君津環境整備センター第Ⅲ期増設事業に係る環境影響評価方法書
 これまでの質疑・意見に対する事業者見解

平成26年9月22日提出
 新井総合施設株式会社

図-6 悪臭調査地点位置図 (供用時)

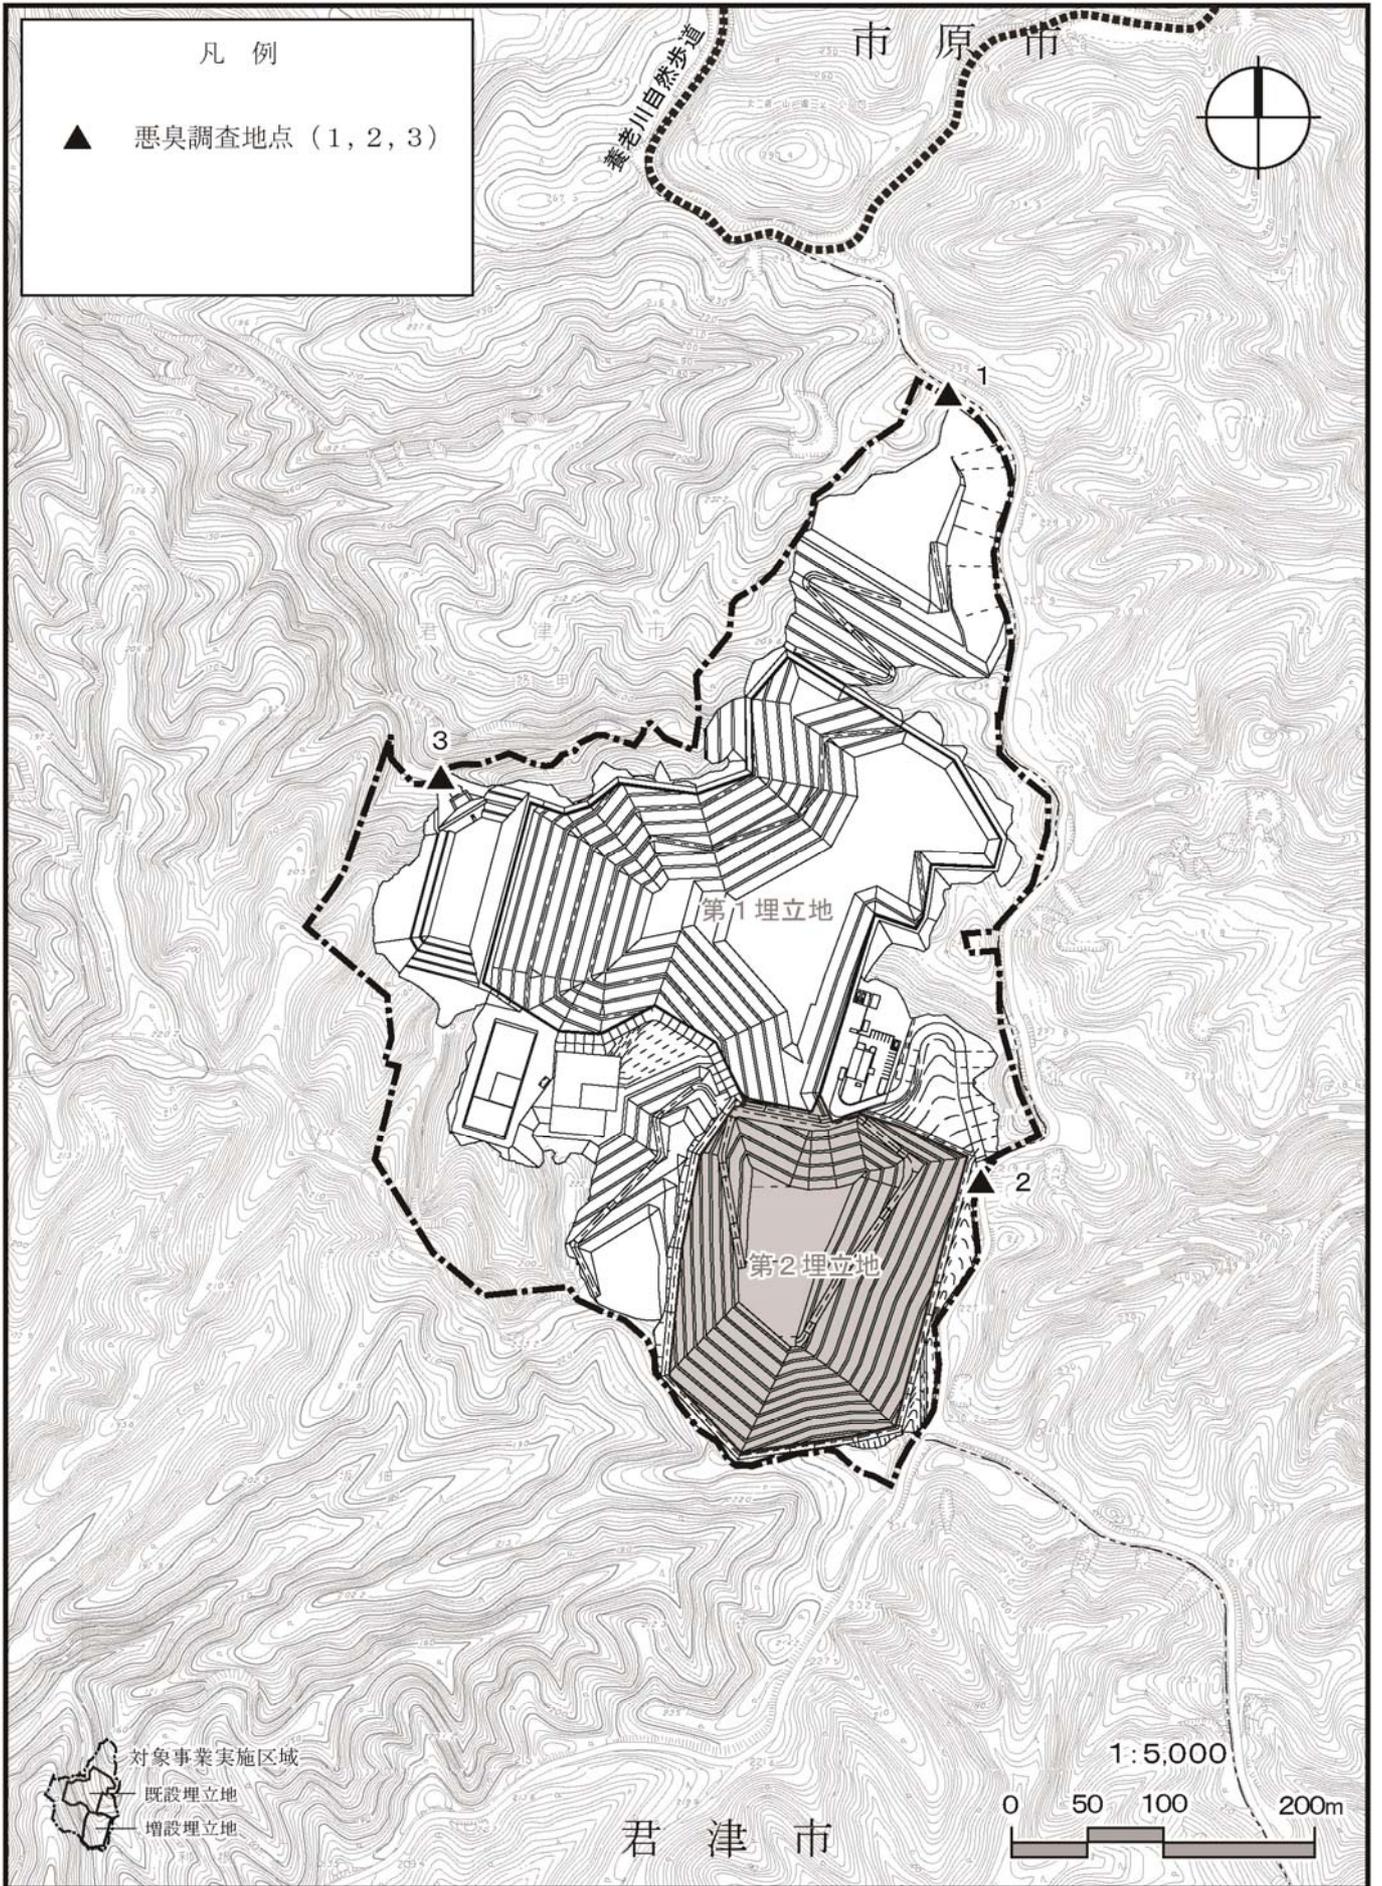
No.	項目	細目	質疑・意見の概要	事業者の見解	備考
44	悪臭	冬季調査の気象条件	(8月15日委員会での質疑・意見) 冬季早朝に硫化水素の濃度0.31ppmが出たときのガス抜き管モニタリング結果や気象状況を明らかにすること。 また、現地調査の時期、時間は、逆転層が出現し、高濃度が出現するような条件を検討していただきたい。	(8月15日委員会では未回答) 平成19年2月に硫化水素が高濃度で検出された西側の敷地境界での測定時(6時30分～7時)の気象条件は、天気は晴れ、気温は0.8℃、風速は1.0m/s未満でした。千葉气象台でも晴天となっており、調査地域では接地逆転層が形成されていたと考えられます。 第Ⅲ期増設事業に伴う環境影響評価の調査においても、冬季、早朝の調査は、晴天で逆転層が形成されている気象条件の下で行います。	
45		硫化水素	(8月15日委員会の後に寄せられた質疑・意見) 埋め立てヤード内ガス抜き管からの高濃度硫化水素発生に関して、偶発的なものであったとの回答だったが、これはすでに指摘したとおり、悪臭ではなく有害ガスの範疇に入るレベルのものである。今後同様の事象が起きないということはどう担保されるのか、回答すること。 担保されないのであれば、敷地境界に最も近いガス抜き管から高濃度ガスが発生し、かつ接地逆転など高濃度気塊が形成され、移流して谷側の敷地外に達する場合と、斜面沿いに尾根方向へ拡散しつつ移動し、敷地外へ漏出する場合それぞれでの程度を予測しておく必要があると思う。	(8月15日委員会の後に寄せられた質疑・意見の回答) 現在、廃棄物の埋立に当たっては、混合埋立を行っており、透水性が高く、通気性のある埋立層が形成されており、悪臭の発生が抑制されています。第Ⅲ期の埋立地でも混合埋立を継続することから、硫化水素等の悪臭の発生量が抑制されるものと考えます。 なお、添付資料②に示しました第Ⅱ埋立地の供用に伴う平成25年度の悪臭の事後調査の結果では、硫化水素は冬季の調査地点2(敷地境界:南東側)で定量下限値以上の値が検出されましたが、参考とした規制基準を下回っており、また、平成19年に高濃度となった調査地点3(敷地境界:北西側)では冬季の早朝でも定量下限値以下でありました。 前述のように混合埋立による悪臭の低減効果があると考えていますが、準備書においては、ご指摘の予測条件を考慮した内容の予測評価を行います。	・添付資料⑨(p.37) 「供用時の悪臭の事後調査結果」
